Vysvětlení zadávací dokumentace č. 04

„Snížení spotřeby energií: Nemocnice Vyškov, SO.01 - C Budova Oddělení dlouhodobě nemocných“ (dále také zakázka).

VZD/04/17

SKLADOVACÍ PLOCHA NA PARCELI 3365/23

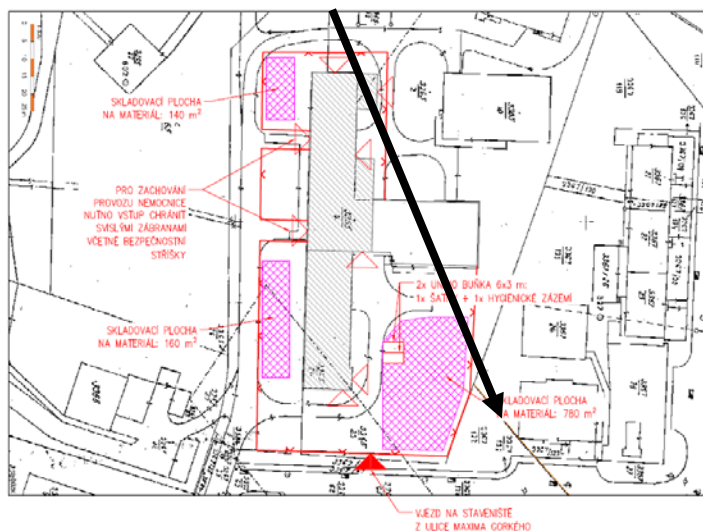
Na základě zásad organizace výstavby a přiloženého výkresu zařízení staveniště jsme zjistili, že část pro skladování materiálu (780m²) je pozemkem pana Ing. Jindřicha Vrtílka (pozemek č. 3365/23). Žádáme vysvětlení, zda je potřeba hradit zábor za tuto využívanou plochu.

Žádost o vysvětlení zadávací dokumentace nebyla doručena včas, a to alespoň 3 pracovní dny před uplynutím lhůty, kdy je zadavatel povinen nejpozději před podáním nabídek zveřejnit Vysvětlení zadávací dokumentace. Tato lhůta činí čtyři pracovní dny.

Zábor za užívanou plochu není součástí zadávací dokumentace tedy i nabídky na tuto předmětnou zakázku.
